中勘协设[2021]29号

关于发布《中山市建设工程设计、审查常见 疑难问题解析汇编》（2021版）的通知

中山市建设工程
施工图设计、审查常见疑难问题
解析汇编(2021 版)

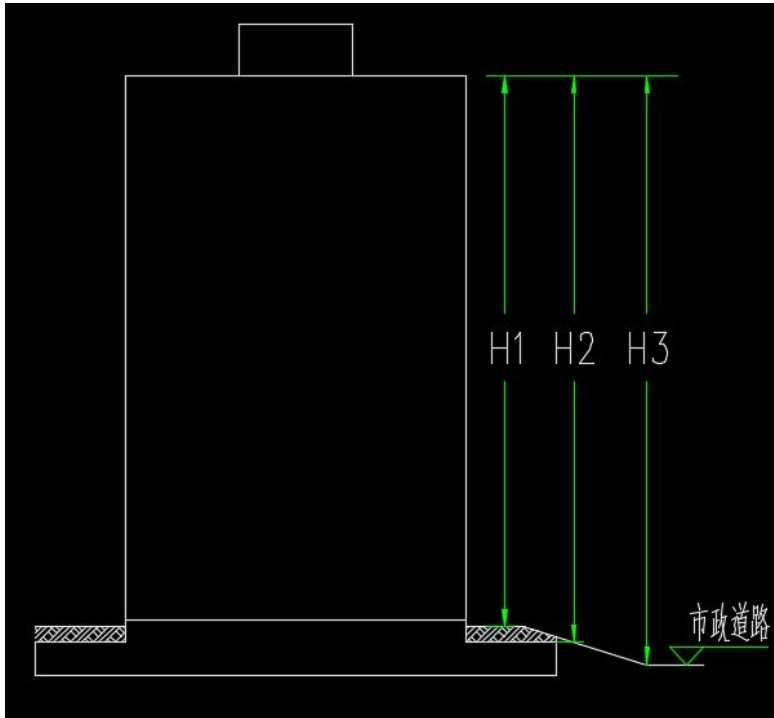
4. 广东省标准《高层建筑混凝土结构技术规程》DBJ 15-92-2013 第 2.1.2 条，计算房屋高度时，当室外地面的完成面与地下室顶板和周边市政道路均有较大高差时，房屋高度应如何取值较为合适？如下图：应该取 H1、H2 还是 H3？

【解析】：与有约束能力的地面起点、地下室刚度等有关，应根据周边实际情况确定房屋高度。确定抗震等级时房屋高度在抗震等级分界线附近时由设计人员根据实际情况确定。结构高度不应取 H1。

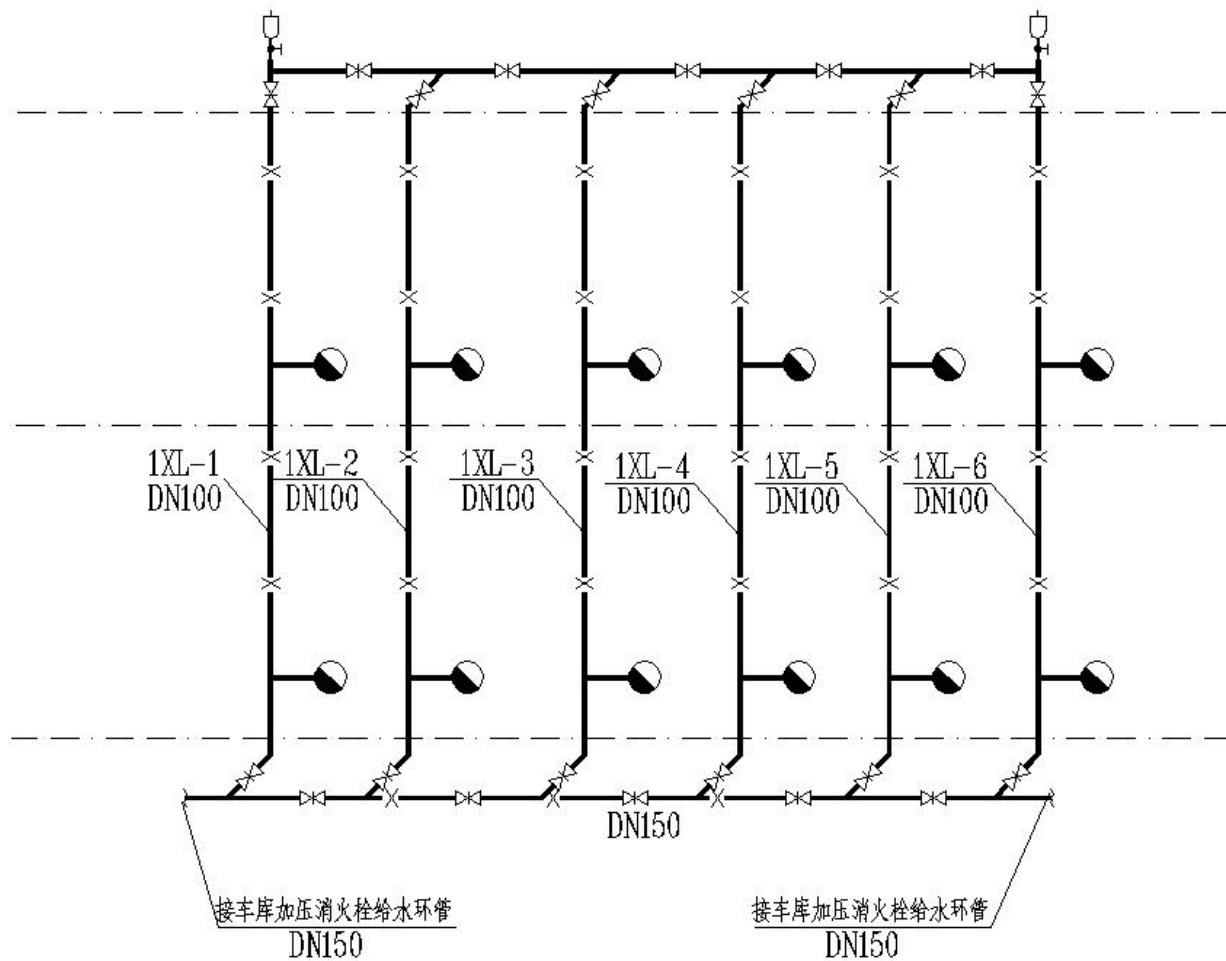
19.消防水泵设置吸水母管从水池取水后，消防水池内是否还必须设置水池连通管？

【解析】：按国家规范、国标图集及有关规定执行。

吸水母管可以代替连通管，但当最低有效水位低于穿水池壁的吸水管中心线时，应加设连通管。参见国标图集 15S909/P22
